PROCES VERBAL DE SYNTHESE DES OBSERVATIONS

Référence : Dossier E22000100 / 31

Objet de l'enquête : Enquête publique relative au projet de création d'un SPR sur le territoire de la commune de Saint Antonin Noble-Val

A l'attention de : Pays Midi-Quercy – Madame Pradier (maître d'ouvrage).

Secteur patrimonial sauvegardé

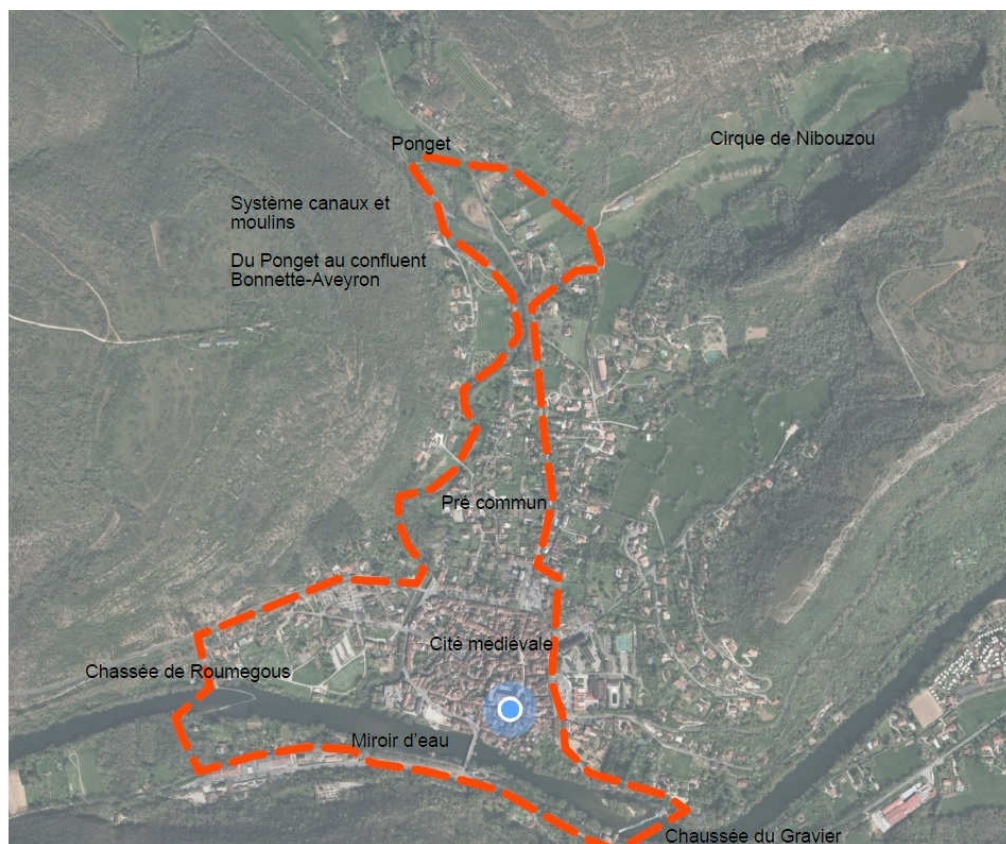
Le périmètre proposé à l'enquête est large, assez pour inclure les éléments historiques et surtout, dans une logique inverse, les points de vue sur le site urbain et les paysages qui entourent la ville. Tout dépendra ensuite des règlements qui seront élaborés et des préconisations ou injonctions qui seront écrites.

La protection doit se délimiter de telle façon qu'elle garde bien la cohérence du système eau-ville (le croquis joint donne une idée (à préciser) de ce que cela inclut. La valorisation du confluent, la domestication (imparfaite) des rivières, la mobilisation des ressources hydrauliques (chaussées, moulins, rigoles, canaux) et la valorisation économique de cette jonction : gué, pont, moulins, jardins...

Si des règlements différenciés sont écrits et distinguent le médiéval, le XIXe siècle, le périurbain, cela risque de mettre à mal ou de rendre difficile à gérer les "jonctions" entre époques qui, ici, jouent un rôle important.

Entre la ville médiévale, la place des Moines, le miroir d'eau, le roc d'Anglars, cela ferait 3 zones et trois règlements, alors que cette complexité - apparente - forme un tout qui a été un des cœurs de l'image de la ville (avec la maison romane).

Proposition :

La protection n'a de sens que si elle prend en compte le système urbain dans sa globalité, c'est-à-dire

Le SPR comprend 2 étapes : la création d'un périmètre qui est le sujet de la présente enquête publique et élaboration d'un outil de gestion comprenant un règlement. Nous en sommes à la première étape. Toutes les questions liées à la seconde étape ne correspondent pas à l'objet de l'enquête.

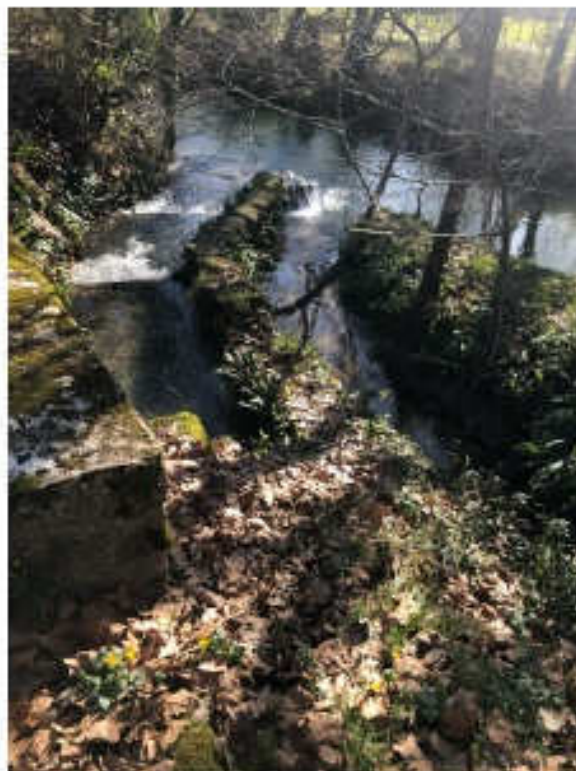
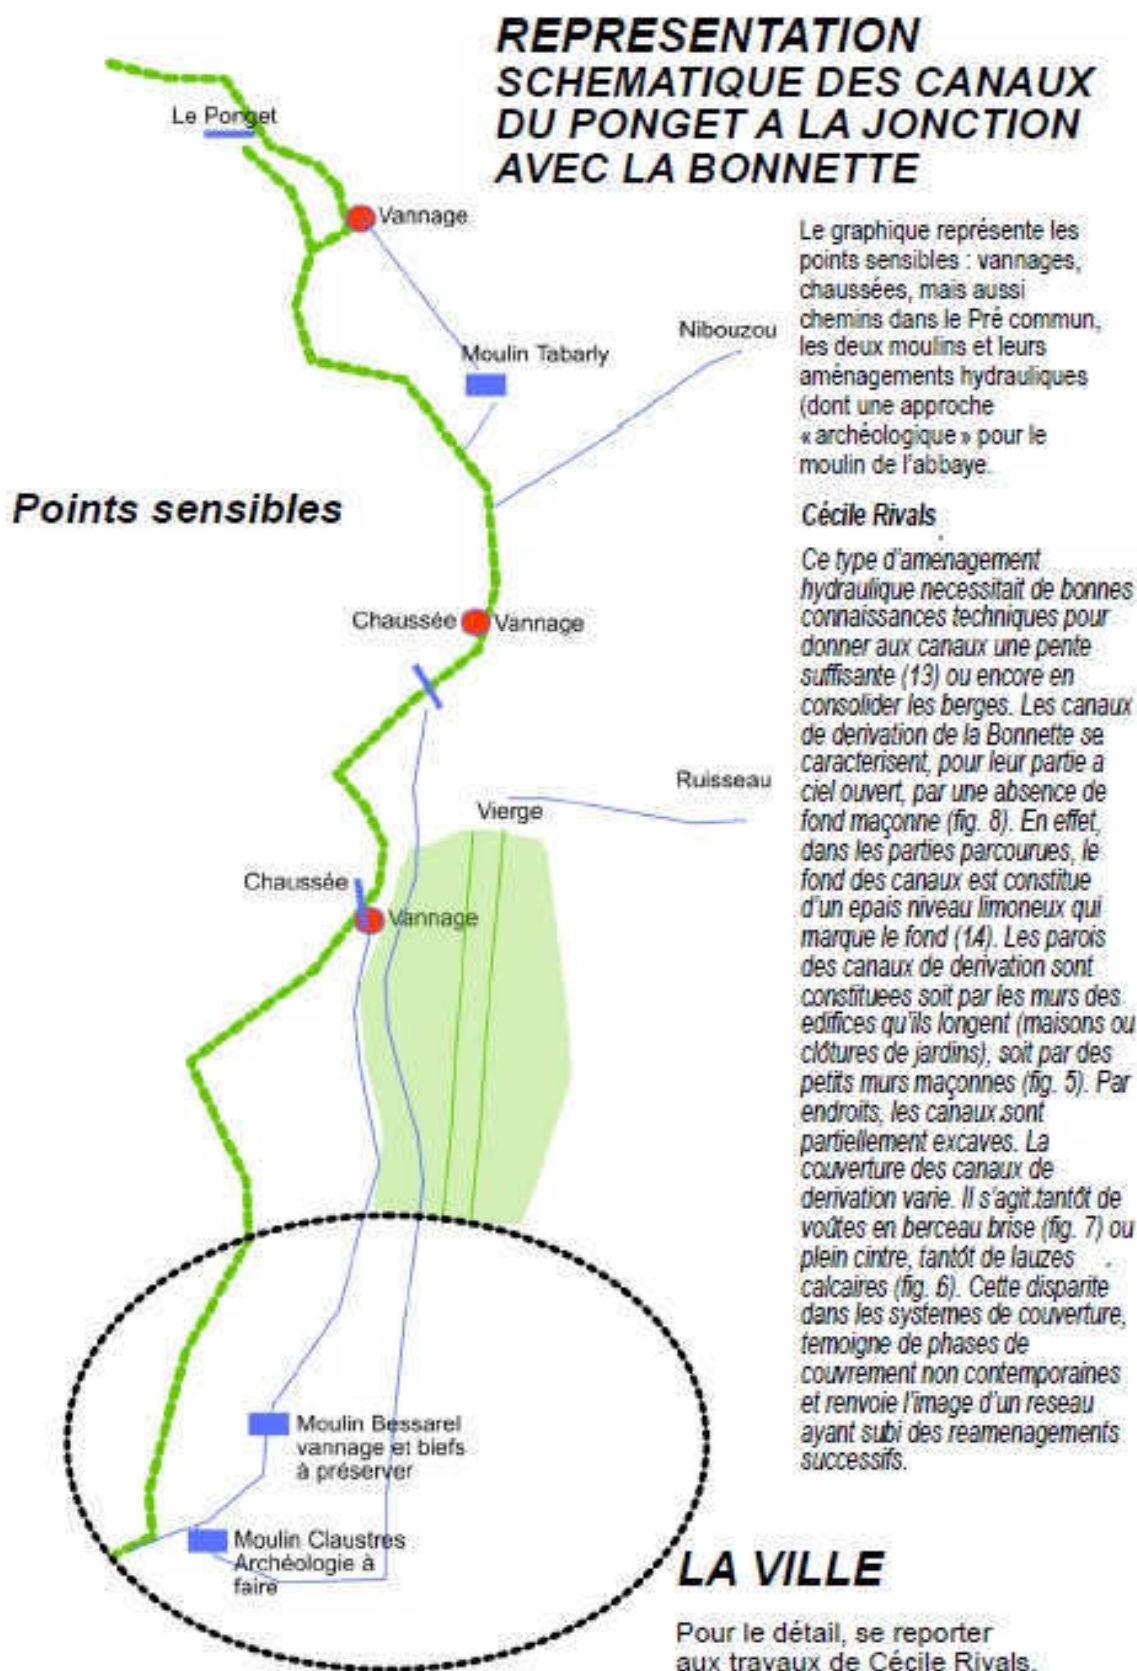
- les deux chaussées dans quel état sont-elles ? Les vannages ? Et qui gère les débits ?
- les rigoles dans le pré
- le pré lui-même : statut protégé ?

Si oui, comment s'expliquer le massacre patrimonial que représente la maison de Fred : béton y compris sur la rigole, accès automobile, aspect de la maison en total décalage avec le style local : comment a-t-on pu donner un permis de construire et tolérer les aménagements ?

Dans d'autres parties, il y a péril, mais moins prononcé (notamment des clôtures bricolées) : sous prétexte que cela ressemble à une zone de banlieue, on fait n'importe quoi ou ce qu'on peut ; d'où l'importance d'une approche patrimoniale (qui n'interdit pas bien sûr la culture, le jardin).

A l'avenir, gérer les chaussées pour qu'il y ait de l'eau dans les rigoles et qu'elles retrouvent leur fonction première dans cet éco-système.

Informers les propriétaires ou les occupants de la valeur des espaces qu'ils occupent ; ce qui peut inciter à nettoyer. Cet espace était-il autrefois ouvert (sans clôture) ? Peut-être pas quand on se rapproche des zones urbanisées et construites, près de l'école, mais c'est moins sûr quand on est dans l'espace des jardins. Qu'ils soient clos, peut-être mais sans fermeture visuelle.

Le Tour du pré en 2022 ►
(photo satellitaire)

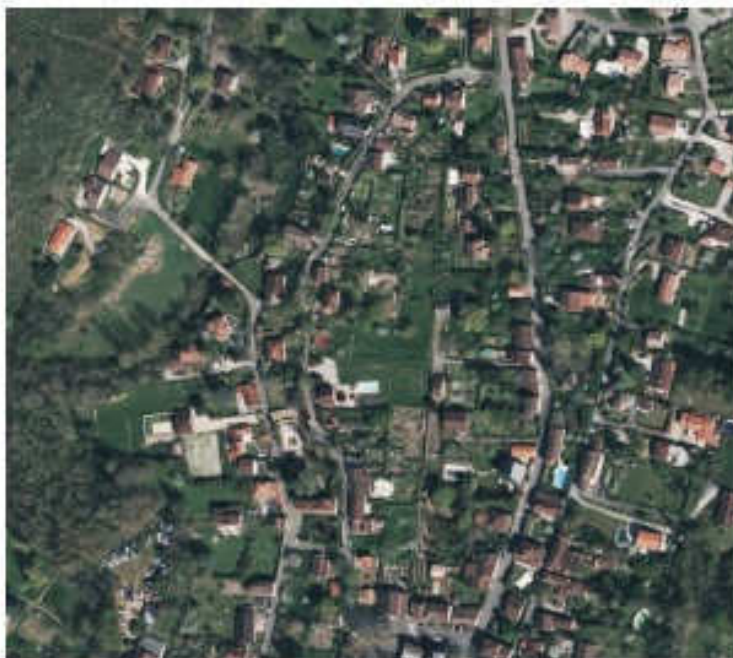
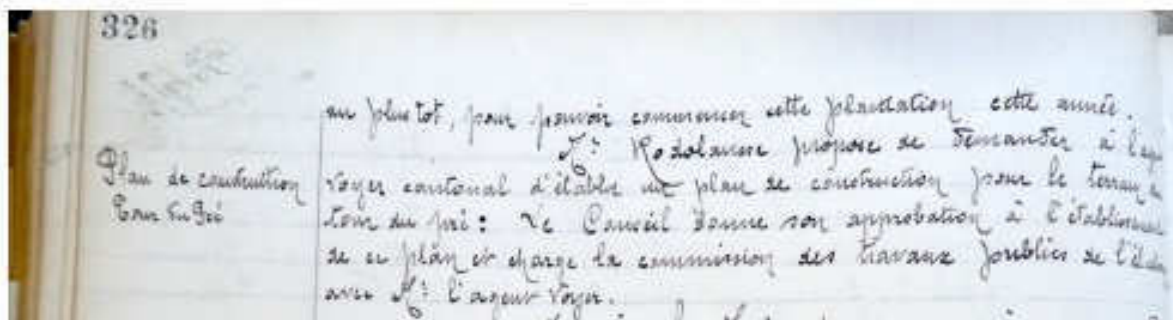
En 1926, le conseil municipal acceptait la proposition d'Eloi Rodolausse d'urbaniser le tour du pré. On l'urbanisation rampante est à l'oeuvre. Jusque là, il n'y avait pas de voiture dans ce secteur. Mais il faut

Secteur patrimonial sauvegardé

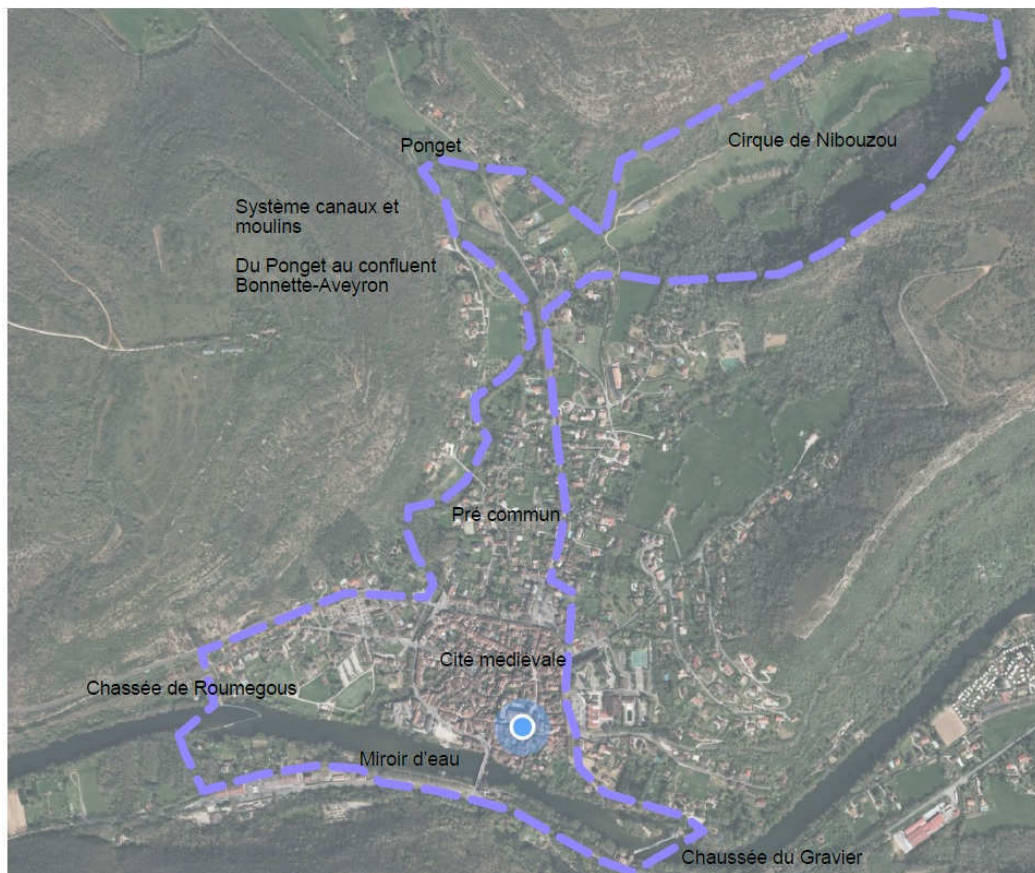
je vous envoie deux documents, deux variantes. Deux tracés (qui n'ont qu'une valeur indicative).

la différence entre les deux est l'inclusion de la combe de Nibouzou que réclame la société des Amis du Vieux Saint-Antonin.

on peut discuter de l'inclusion de ce lieu. Pour ma part, raisonnant en terme de système urbain, cette zone a moins de cohérence avec le reste (il y a un ruisseau, un moulin qui a été actif (papeterie-cartonnerie).

Proposition :

La protection n'a de sens que si elle prend en compte le système urbain dans sa globalité, c'est-à-dire
